From: "5.1.2.e"
Sent: Wed, 14 Jun 2023 09:37:02 +0100
To: "5.1.2.e" <5.1.2.e@5.1.2.e>; "5.1.2.e" <5.1.2.e@5.1.2.e>; "5.1.2.e" <5.1.2.e@amsterdam.nl>
Subject: opmerking over Gooiseweg

Dit is wat er op de bebordingstekening staat die 5.1.2.e en ik gezien en akkoord bevonden hebben:

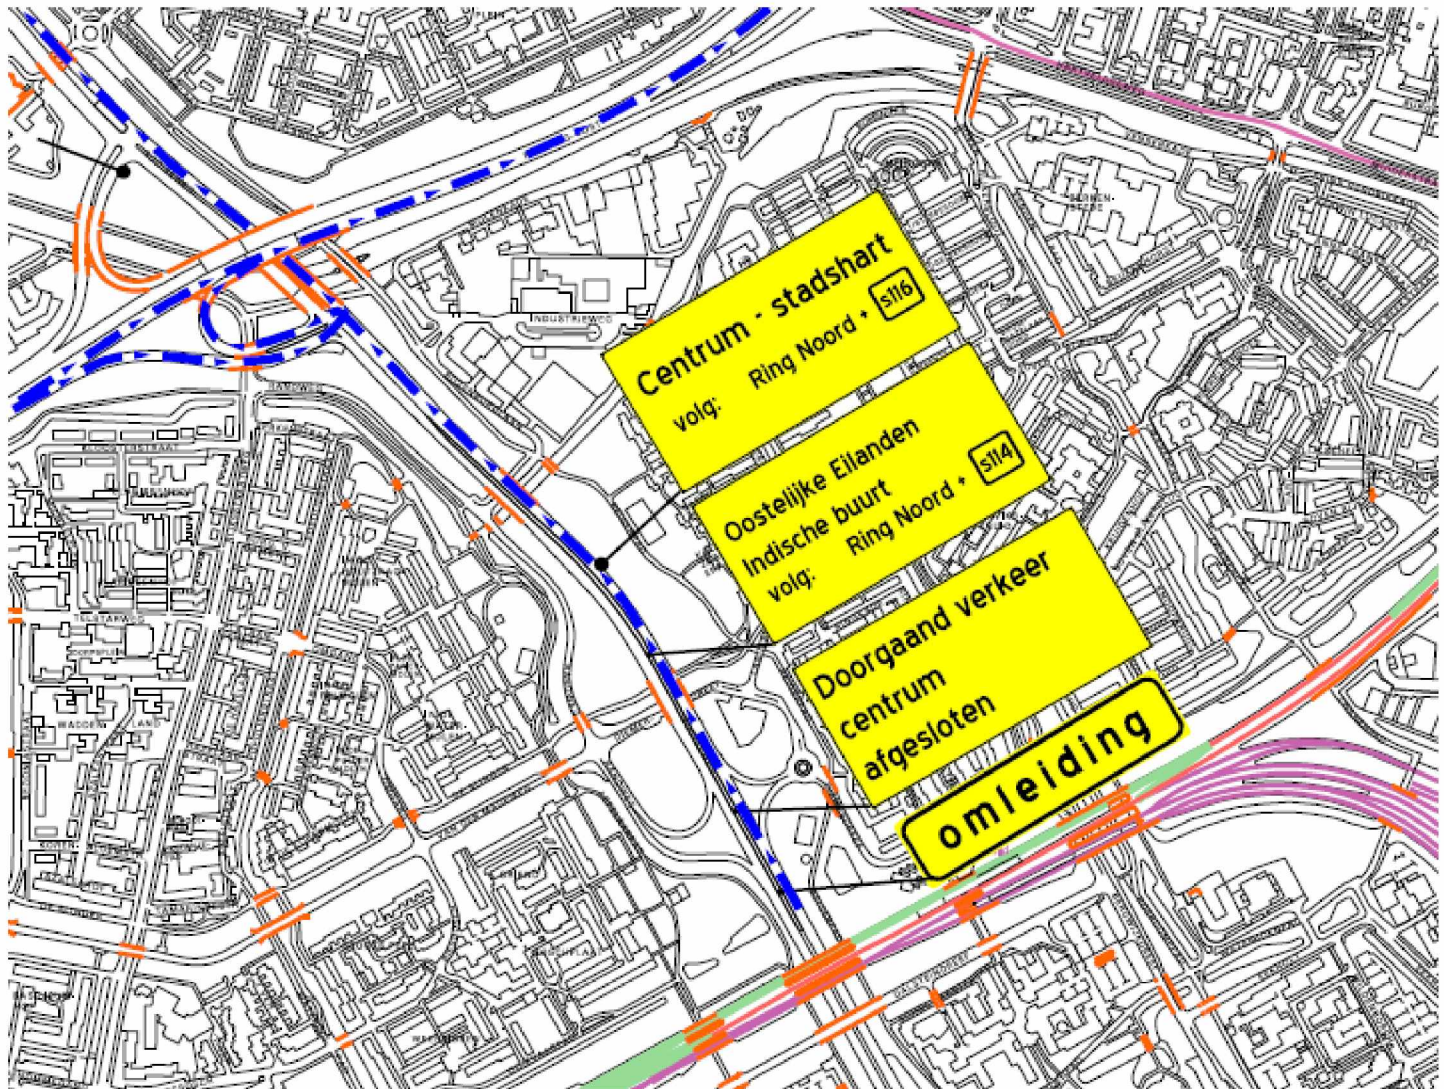
De situatie op straat is anders, daar is volg: Ring Noord + S116 vervangen door volg S116. Had het uitgemaakt als bovenstaande bebording was geplaatst?

Ik kan me voorstellen dat ook als S-nummers je niets zeggen, je in ieder geval begrijpt dat je de Ring op moet richting Noord.

Verder kan ik me voorstellen dat het eerste bord beter mensen ook op het verkeerde been zet: maar anderzijds veel kwaad kan het niet.
